2020年9月18日

関西電力株式会社

コメント回答資料（放射能濃度確認対象物の汚染状況について）

図1 燃料取替用水タンク構造図

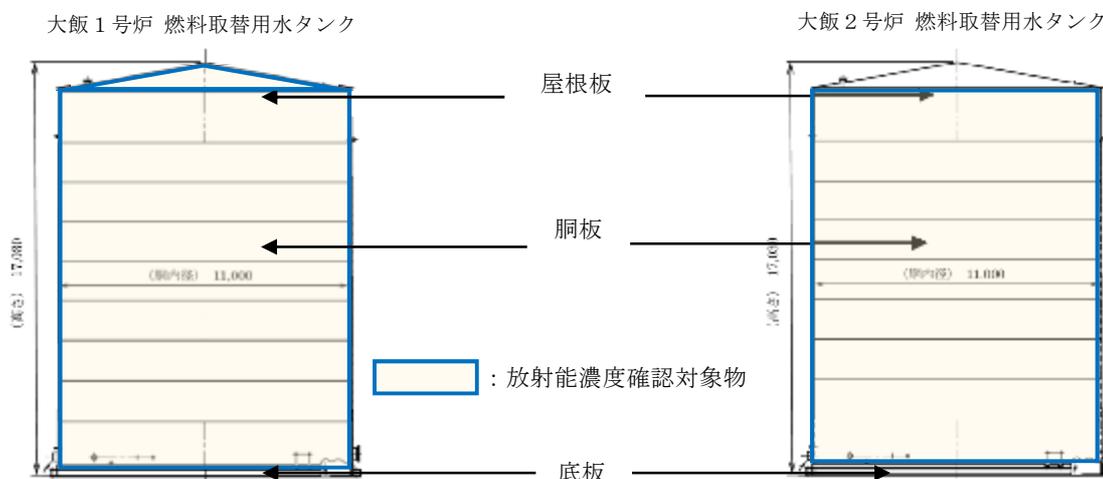
コメント No.	日付	コメント内容
39	7/31	汚染の程度のばらつきについて、放射能濃度確認対象物の構造、部位、使用状況等による差や、それを切断して測定物とした時の放射能濃度のバラツキについて発生・保管情報調査の具体的な結果を含めて、説明を充実させること（形状等の図示を含む）
52	8/25	放射能濃度確認対象物の詳細な形状を示すこと。

放射能濃度確認対象物である燃料取替用水タンクは、大飯1，2号炉の運転開始時に設置し、その後の運転保守に伴い、**2005**年度に解体したものである。燃料取替用水タンクは、燃料取扱時（燃料取出・燃料装荷）の原子炉キャビティ水張り用ほう酸水の水源、及び事故時の非常用炉心冷却設備作動時の注入用ほう酸水の水源として設置されている設備である。燃料取出・燃料装荷は毎定期検査で実施するため、タンク内に貯留しているほう酸水の移送を実施するが、非常用炉心冷却設備として作動した実績は無い。

燃料取替用水タンクの構造図を図1に示す。図1に示す通り、大飯1，2号炉ともに燃料取替用水タンクはたて置円筒形の形状であり、内径**11,000mm**、全高**17,030mm**、容量**1,400m³**のタンクである。このうち、放射能濃度確認対象物は1号炉燃料取替用水タンクの屋根板及び胴板、2号炉燃料取替用水の胴板であり、合計約**70t**である。また屋根板及び胴板の材質は**SUS304**である。
